改善箇所説明図

基準不適合状態にあると認められる構造、装置又は性能の状況及びその原因

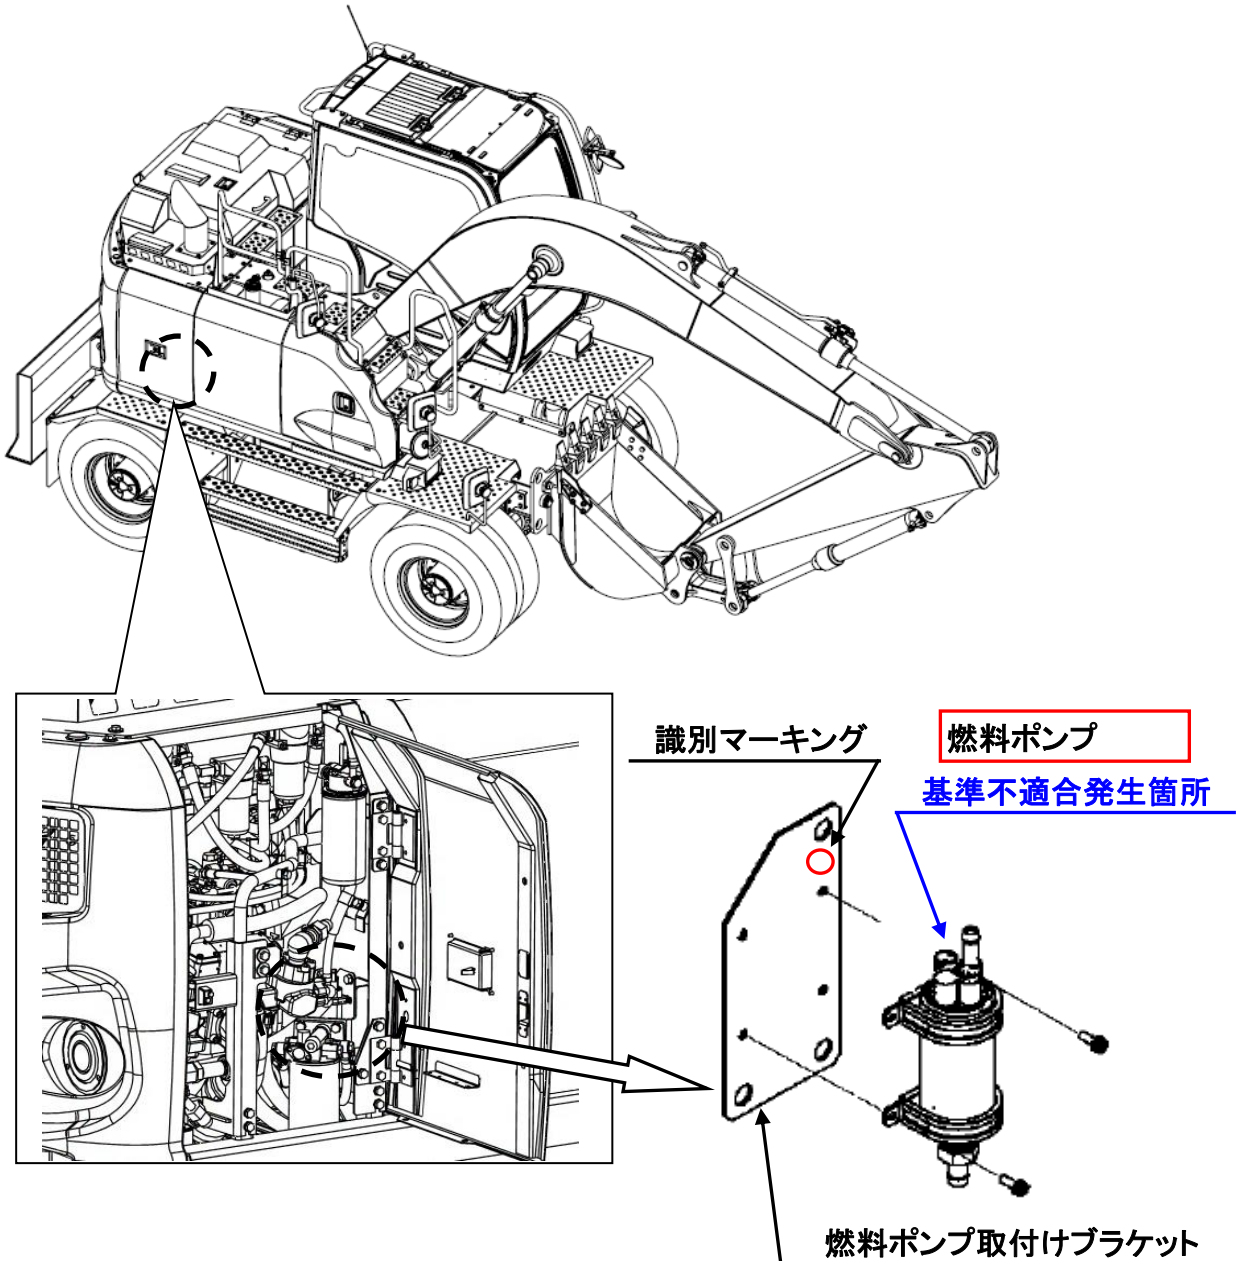
ショベルローダの燃料ポンプにおいて、モーターブラシの構造が不適切なため、ブラシが異常摩耗し、接点不良が生じることがある。そのため、燃料ポンプが作動不良となり、最悪の場合、走行中にエンジンが停止し、再始動できなくなるおそれがある。

全車両、燃料ポンプを対策品に交換する。

識別: 燃料ポンプ取付けブラケットに白色ペイントにてマーキングを行う。
